臺中市西區後壠子段 235-23 等 9
筆地號及北區乾溝子段 183-9 地號
等 1 筆土地住宅新建工程
環境影響說明書

申請備查內容

(變更一樓平面配置及景觀植栽、店鋪退縮減少
戶數、開發量體規模及面積計算表調整)

開發單位：璞真建設股份有限公司
委辦顧問公司：光宇工程顧問股份有限公司

圖 5.2.1-2 原建築立面示意圖

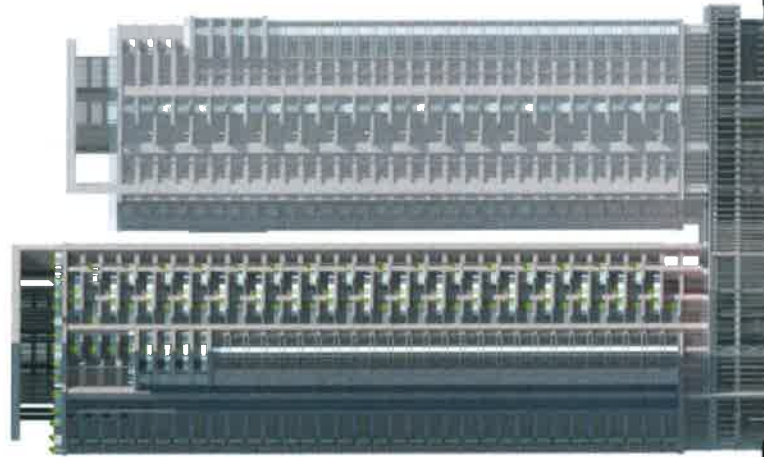
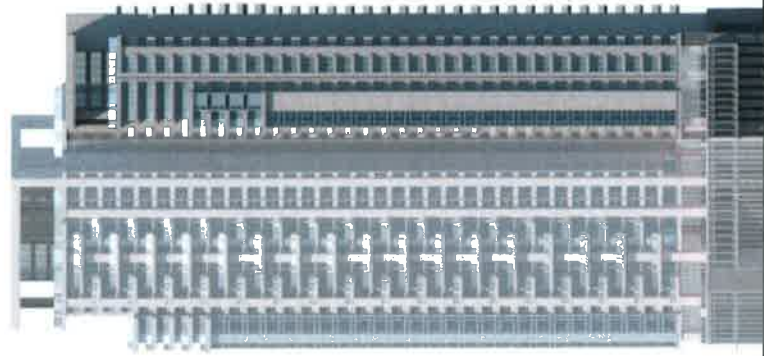
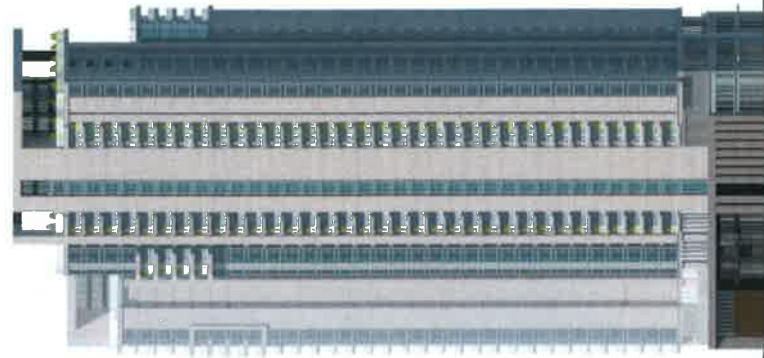
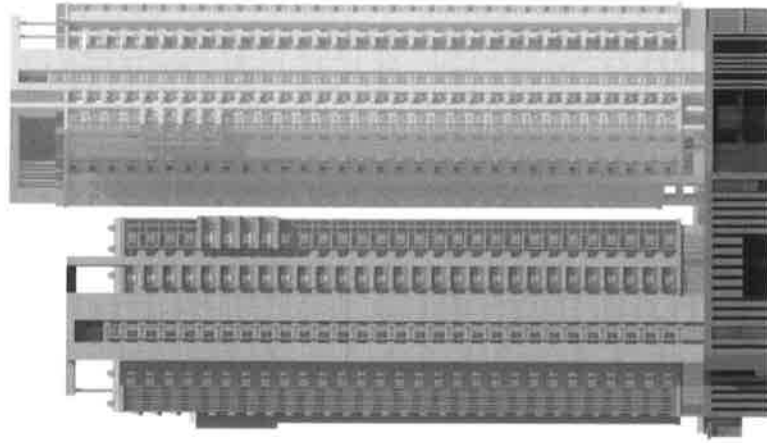
配合都審意見調整，住宅棟 1~2 層立面留設陽台空間以增加垂直綠化設計，故原環說書圖 5.2.1-2(P5-6)建築立面示意圖有所調整。

圖 5.2.3-2 原基地灌木及地被植栽示意圖

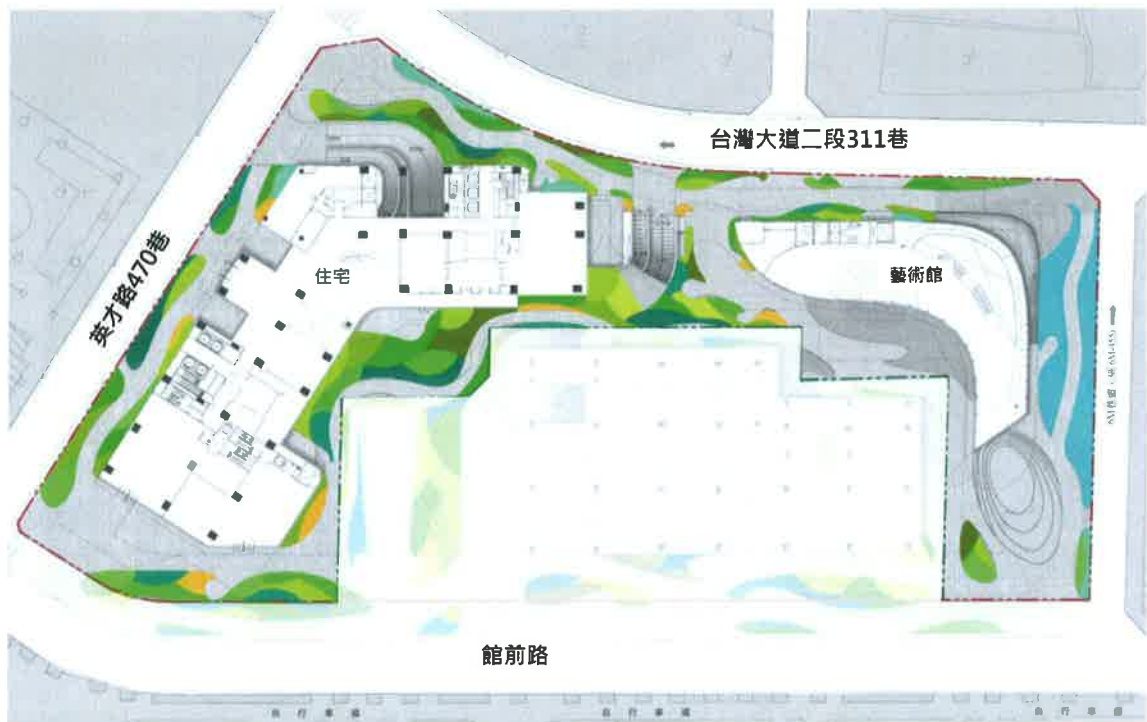
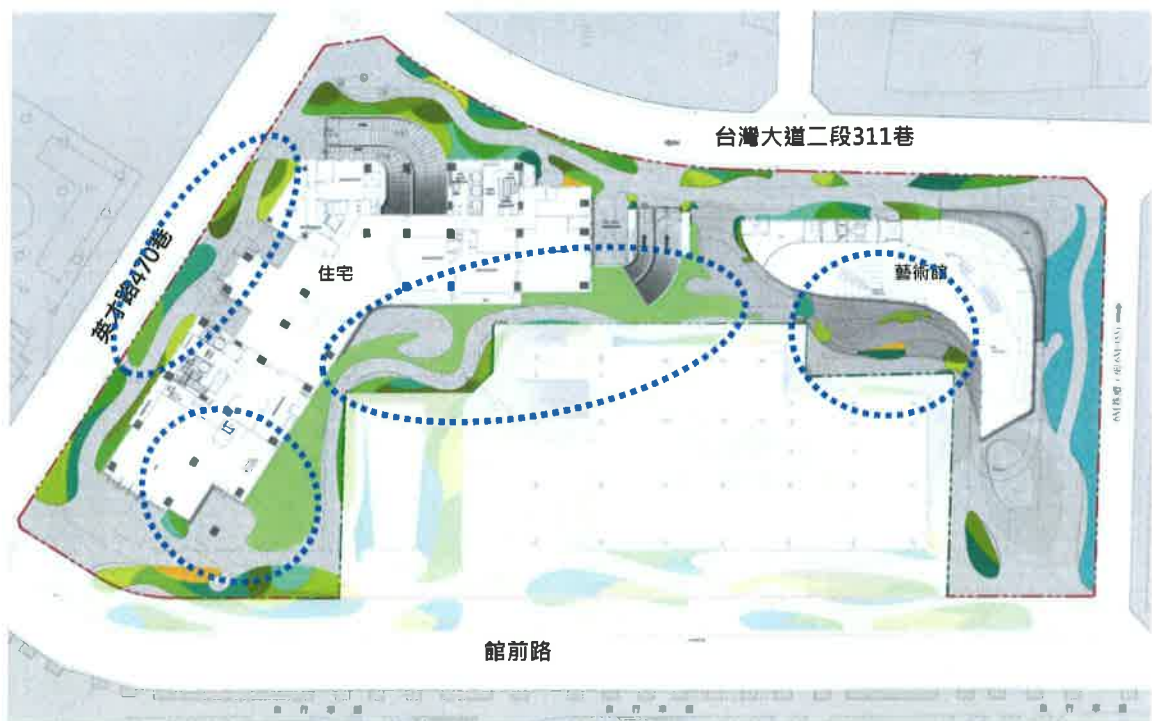
因基地西北建築物推縮，以至於開放空間增加，其相關景觀配置亦有所調整，詳植栽配置如圖 5.2.3-1~圖 5.2.3-2 所示。原環境影實際綠化面積約為 1,597m²，因應建築物退縮而實際綠化面積調整為 1,802.12m²，增加 205 m²，增加幅度約 12%；而原規劃 80 株喬木，配合調整為 83 株，增加 3 株。其喬木植栽樹種優型樟樹，榕樹減少一株，優型楓香增加 4 株，優型烏心石增加 1 株。詳表 5.2.3-1。
